INFORME DE ALCANCE PROYECTO DE EXPANSIÓN DE ALUMBRADO PÚBLICO SECTOR CERRITOS – PEREIRA

RV: INFORME DE ALCANCE PROYECTO DE EXPANSIÓN DE ALUMBRADO PÚBLICO SECTOR CERRITOS – PEREIRA

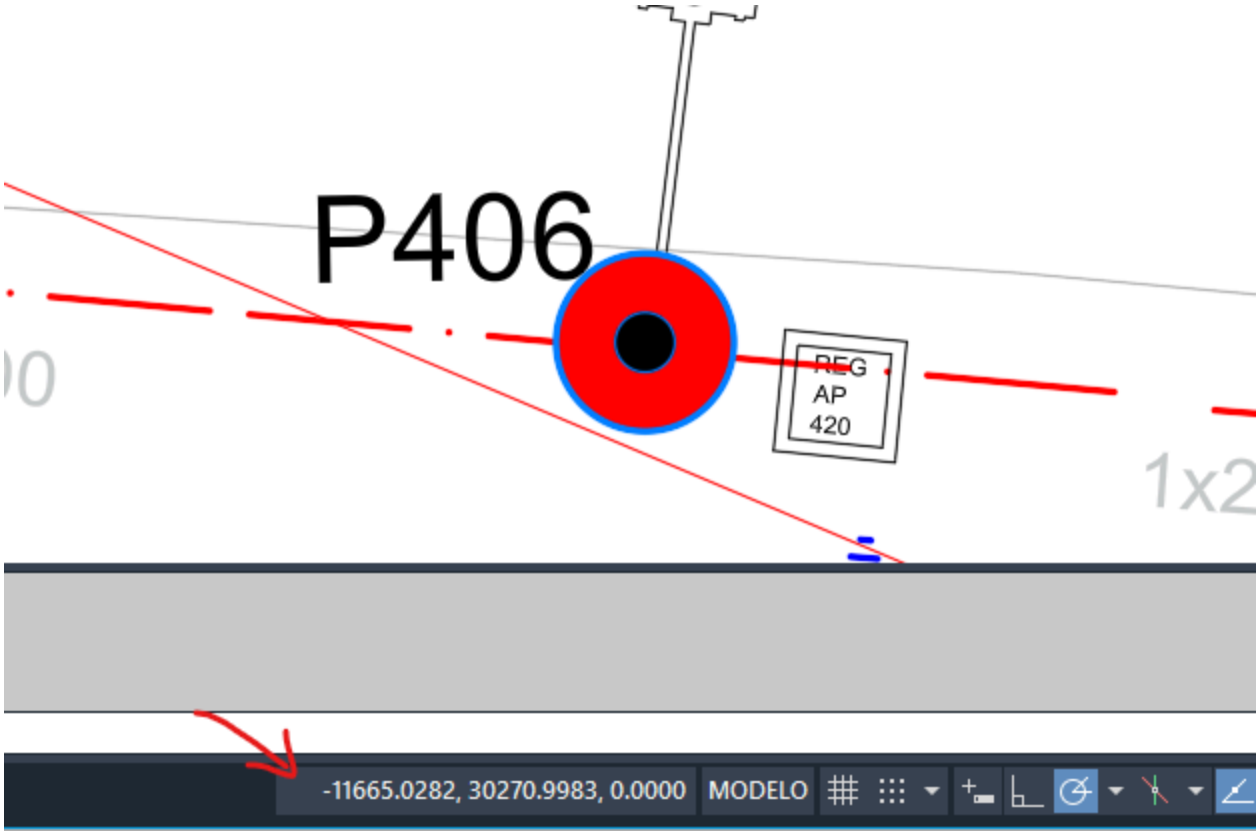
Con la información suministrada por parte del proyecto, se ha adelantado la identificación de las zonas de cruce, tal como se muestra a continuación:

Sin embargo, no se ha podido concluir la actividad debido a que el archivo DWG suministrado por ustedes, no se encuentra georreferenciado. A continuación, se muestra que todo se localiza sobre coordenadas negativas, lo cual no coincide con los sistemas admitidos por el IGAC.

*Agradecemos el reenvío de la información en el sistema de coordenadas CTM12 con el fin de poder concluir el análisis de la informacion.

Teniendo en cuenta la existencia de redes eléctricas en la zona las cuales pueden generar interferencia en la señal de detección del equipo, generando márgenes de error involuntarios en la localización de la tubería de hidrocarburos, se recomienda en pro de generar una mayor confiabilidad y seguridad en el proceso, realizar apiques de verificación sobre el trazado de la tubería de CENIT sobre el separador vial y de esta manera localizar y georreferenciar con exactitud el eje del sistema de hidrocarburos, generando por parte del proyecto una información más clara sobre la reubicación de los postes, todo esto con el fin de prevenir y mitigar cualquier tipo de afectación hacia la integridad de la tubería que pueda generar riesgos hacia la comunidad y el medio ambiente.

Estos apiques deben ser llevados a cabo bajo la supervisión y acompañamiento del personal designado por CENIT.

Se entrega la Versión 2 (VS2) del diseño del Tramo 11. Reconociendo la discrepancia en el archivo DWG original respecto a los sistemas del IGAC, para subsanar la falta de georreferenciación del archivo magnético, se relacionan de manera escrita las coordenadas (latitud/longitud) de cada punto crítico de intervención.

Considerando el riesgo de interferencia por redes eléctricas que puedan alterar la señal de detección, se solicitara proceder con apiques de verificación sobre el trazado de la tubería de CENIT. Esta acción permitirá:

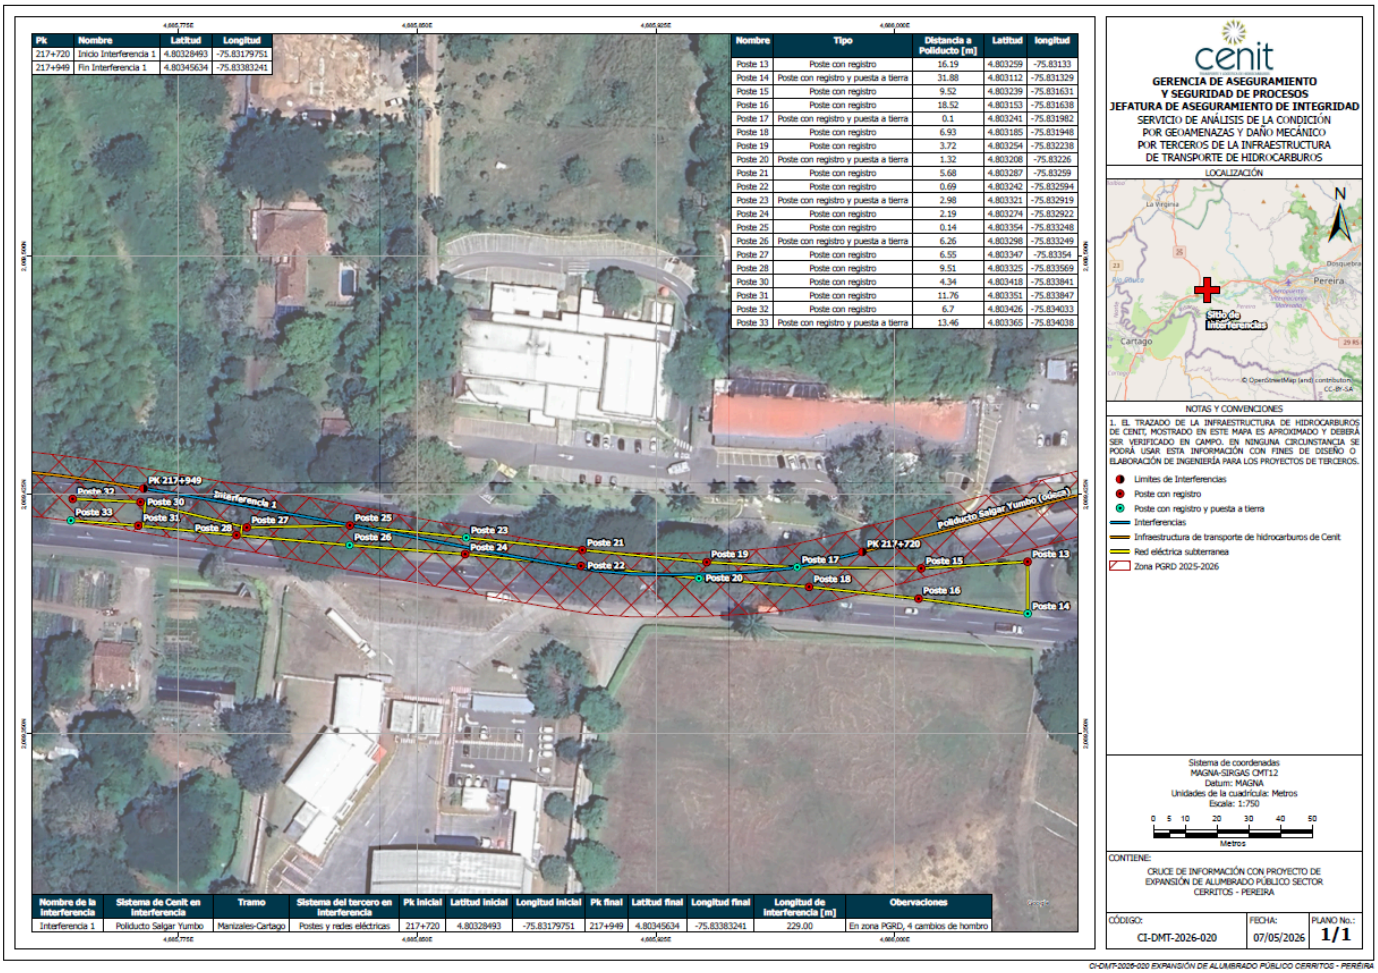
Enviamos para su conocimiento, el cruce y análisis de información realizado entre el trazado del sistema de CENIT y el alcance del proyecto "PROYECTO DE EXPANSIÓN DE ALUMBRADO PÚBLICO SECTOR CERRITOS", según la planimetría enviada por ustedes, la cual entendemos, generaron ajustes en la posicion de postes, se detalla que algunos postes proyectados aún se encuentran sobre y en inmediaciones del Trazado de la Infraestructura de Transporte de Hidrocarburos de CENIT, generando una interferencia, tal y como se detalla en la siguiente imagen y PDF adjunto:
